**CONSORZIO DI BONIFICA
PIANURA DI FERRARA**

OGGETTO: LAGOSANTO SOLAR srl - Procedura di Valutazione di Impatto Ambientale ai sensi dell'art. 23 del D.Lgs 152/2006 relativa al progetto Impianto fotovoltaico a terra su area idonea ai sensi del D.Lgs 199/2021 di potenza di picco pari a 27,036 MWp e potenza nominale pari a 21,600 MW ubicato in prossimità della strada provinciale 32 nel comune di Lagosanto (FE).
CONTRIBUTO/OSSERVAZIONI.

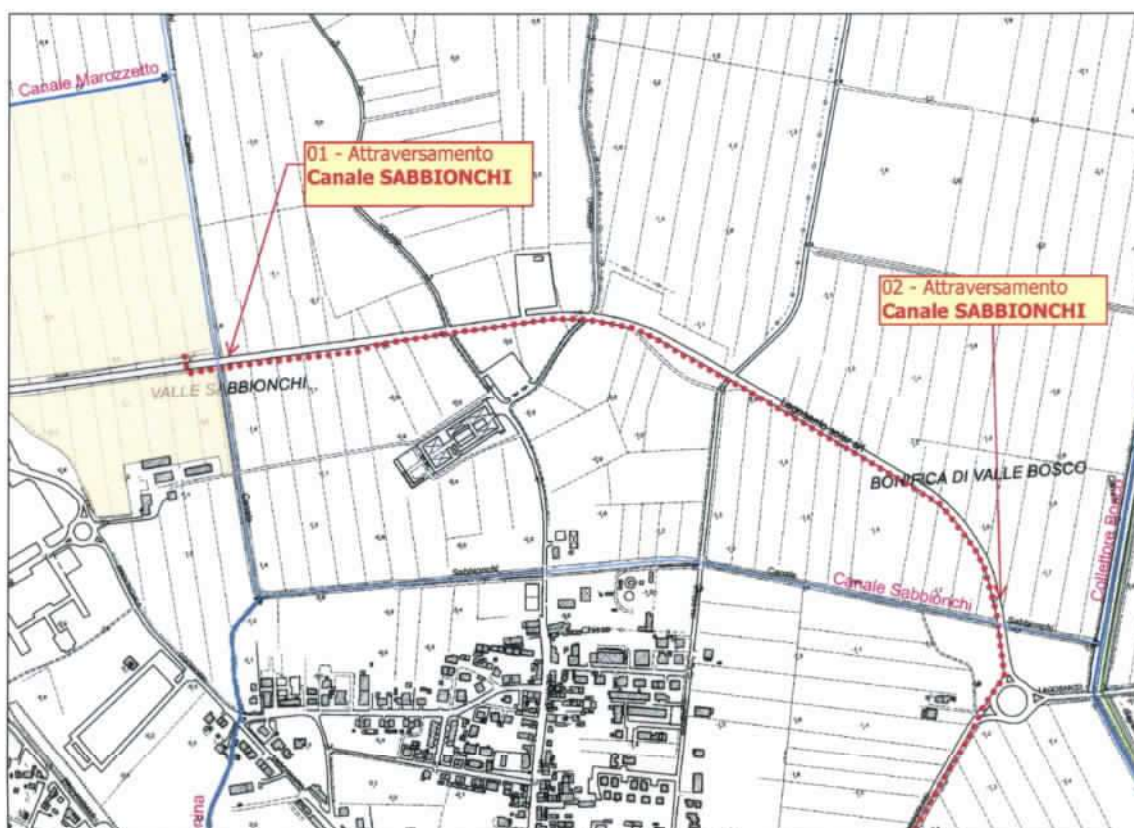
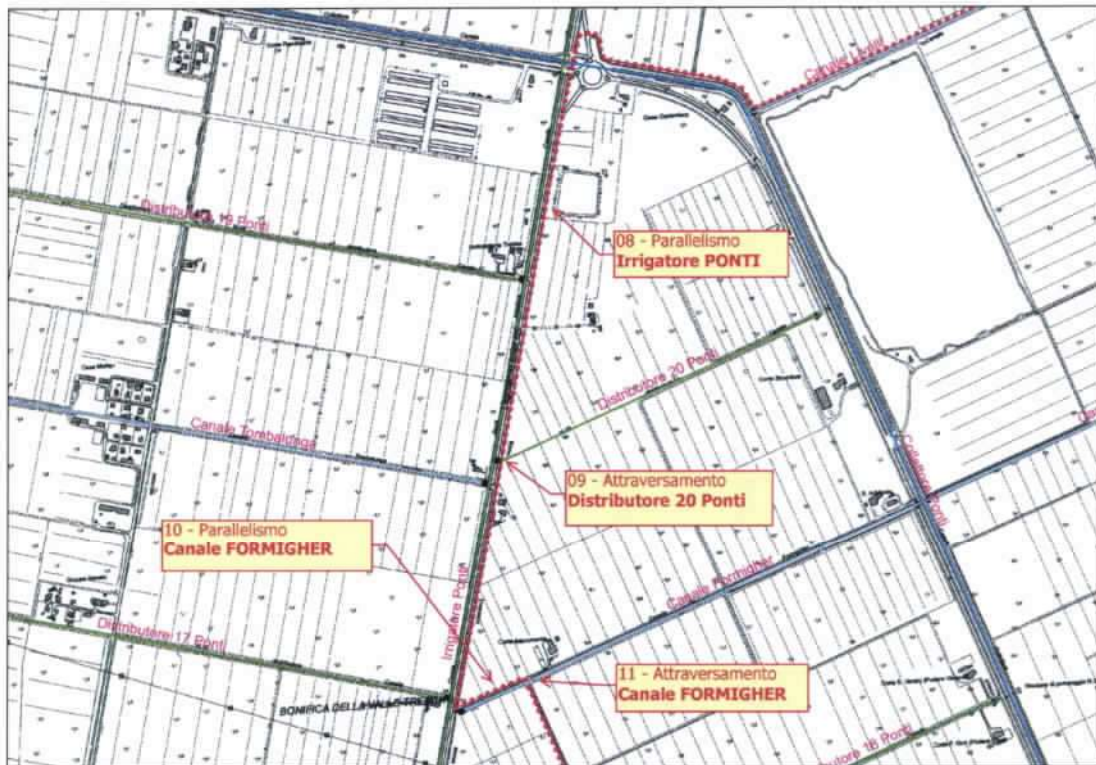
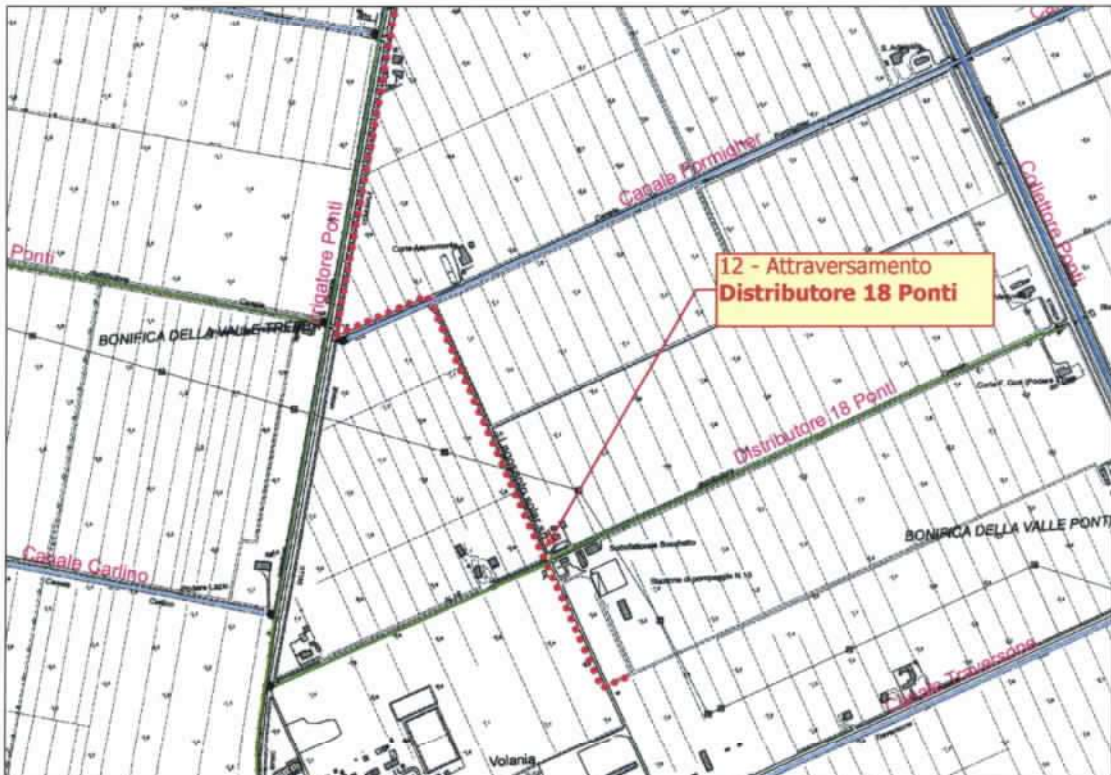
Dall'esame della documentazione inoltrata, si è potuto constatare che la linea di connessione prevista per il collegamento dei due impianti fotovoltaici in esame alla RTN sarà realizzata mediante la posa di un cavidotto interrato della lunghezza complessiva di circa **7,9 Km**. Lungo tale percorso, detta linea andrà ad interferire con le linee idrauliche demaniali in gestione a questo Ente, di seguito elencate e raffigurate.

- 01 - Attraversamento Canale SABBIONCHI
- 02 - Attraversamento Canale SABBIONCHI
- 03 - Attraversamento Canale SABBIONI Ramo Nord
- 04 - Parallelismo Canale SABBIONI Ramo Nord
- 05 - Parallelismo Canale LIVELLI
- 06 - Parallelismo Collettore PONTI
- 07 - Attraversamento Collettore PONTI
- 08 - Parallelismo Irrigatore PONTI (canale arginato)
- 09 - Attraversamento Distributore 20 Ponti (canale arginato)
- 10 - Parallelismo canale FORMIGHER
- 11 - Attraversamento canale FORMIGHER
- 12 - Attraversamento Distributore 18 Ponti (canale arginato)

Si precisa che l'autorizzazione di tutte le opere in attraversamento ed in parallelismo con la rete dei canali di bonifica è vincolata al rilascio, da parte del Consorzio, di apposito formale atto di concessione così come previsto dal R.D. 368 del 08/05/1904 e che le aree intestate al Demanio dello Stato per opere di bonifica non risultano di fatto espropriabili e non sono assoggettabili a servitù.

Tutte le opere che andranno ad interferire con i canali di bonifica, sia attraversamenti che parallelismi, dovranno essere progettate nel rispetto dei vincoli previsti dal Regolamento consorziale in materia di concessioni e potranno essere autorizzate da questo Ente previa presentazione di specifica domanda di concessione, da redigere su apposita modulistica scaricabile dal sito del Consorzio (www.bonificaferrara.it), unitamente ad elaborati grafici opportunamente quotati con valori altimetrici riferiti a capisaldi consorziali e all'attestazione di pagamento delle spese istruttorie.

- se previsti in **subalveo**, dovranno rispettare una profondità minima di **5,00 m** tra la sommità del cavidotto e la quota di fondo di progetto delle linee demaniali. Detta profondità potrà essere ridotta fino a metri **2,00** solo nel caso in cui la Ditta si impegni a rivestire le sponde e l'alveo del canale per uno sviluppo lineare di almeno metri 5,00 o nel caso in cui il tratto di canale interessato dall'attraversamento risulti già tombinato o rivestito.

Nel caso di attraversamenti di canalizzazioni demaniali in corrispondenza di ponti e/o tombinamenti di cui non si conoscono né la tipologia né le dimensioni dell'opera di fondazione, si prescrive, in via precauzionale, il mantenimento di una profondità minima non inferiore a metri **3,00** da riferire alla quota di scorrimento del manufatto;

- se si programma di operare sulla canalizzazione consorziale con scavi a cielo aperto, dovranno essere previste, già in fase di richiesta di concessione, tutte le opere provvisorie necessarie a garantire il corretto deflusso delle acque durante la fase di cantiere;
- se previsti **interrati** con sovrappasso in corrispondenza di tombinamenti, dovrà essere mantenuta una distanza tra il cavidotto e l'estradosso della canna di almeno 20 cm;

Per i parallelismi interrati posizionati nella fascia di 10 m dal ciglio, dovrà essere mantenuta una distanza minima di **4,00 m** dal ciglio del canale, o dal piede esterno arginale per i canali arginati.

Figura 6

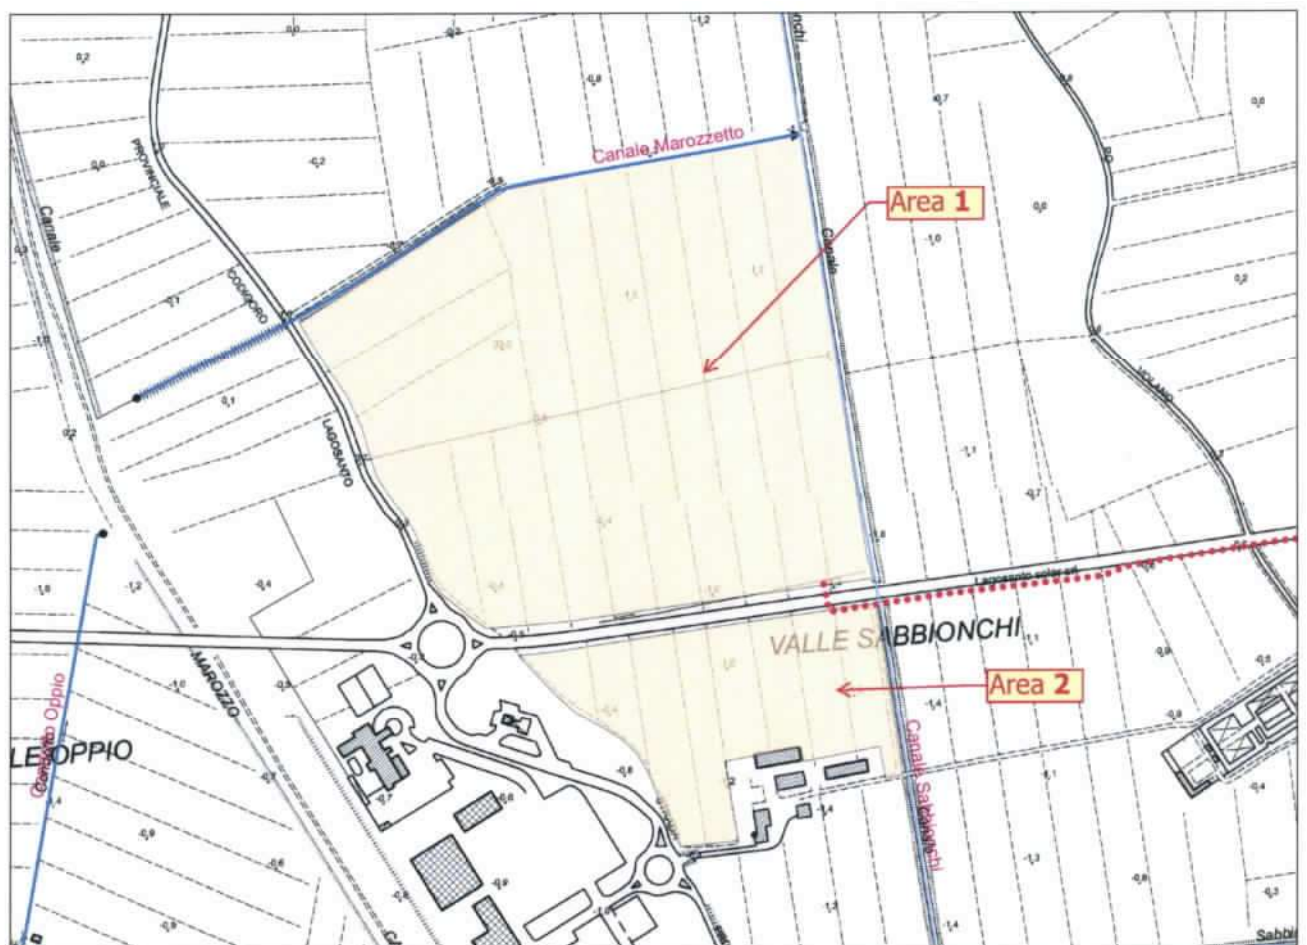
Come si è potuto evincere dalla documentazione scaricabile dal sito della Regione, l'impianto fotovoltaico in esame è stato previsto su **due aree** distinte, rispettivamente:

Sottocampo NORD

- ✓ confina a NORD con il **Canale Marozzetto** (canale promiscuo)
- ✓ confina a EST con il **Canale Sabbionchi** (canale promiscuo)

Sottocampo SUD

- ✓ confina a EST con il **Canale Sabbionchi** (canale promiscuo)

Al riguardo si informa che, ai sensi dell'art. 4 del vigente Regolamento consorziale in materia di concessioni, la realizzazione di opere fuori terra in fregio a linee consorziali potrà essere autorizzata solo nel rispetto delle distanze minime di seguito riportate, riferite al ciglio per i canali in trincea o al piede esterno arginale per quelli arginati:

Fabbricati	m. 10,00
Recinzioni rimovibili (senza fondazione)	m. 6,00
Recinzioni fisse (con fondazione)	m. 6,00 (per canali con larghezza di imbocco < a m. 10,00) m. 10,00 (per canali con larghezza di imbocco > a m. 10,00)
Alberature	m. 6,00

Fabbricati	m. 6,00
Recinzioni rimovibili (senza fondazione)	m. 0,00 <=> 6,00 m
Recinzioni fisse (con fondazione)	m. 6,00 (per canali con qualsiasi larghezza di imbocco)
Alberature	m. 6,00

Di tutte le opere interrato e fuori terra previste nella fascia di metri 10,00 a lato della canalizzazione demaniale in gestione a questo Ente, dovrà essere presentata specifica richiesta di concessione su apposita modulistica scaricabile dal sito del Consorzio (www.bonificaferrara.it).

Dall'esame degli elaborati scaricati dal sito del Ministero (Vedi tav. B12), si è potuto comunque prendere atto che le opere fuori terra in progetto sono state previste a distanza maggiore di metri 10,00 dal confine della canalizzazione demaniale. Per dette opere, salvo verifiche di maggior che il Consorzio effettuerà nelle successive fasi procedurali, non si rende quindi necessario il rilascio di specifica concessione ai sensi del R.D. 368/1904. Saranno invece oggetto di concessione le due tubazioni di scarico delle acque meteoriche in uscita dalle rispettive aree di impianto.
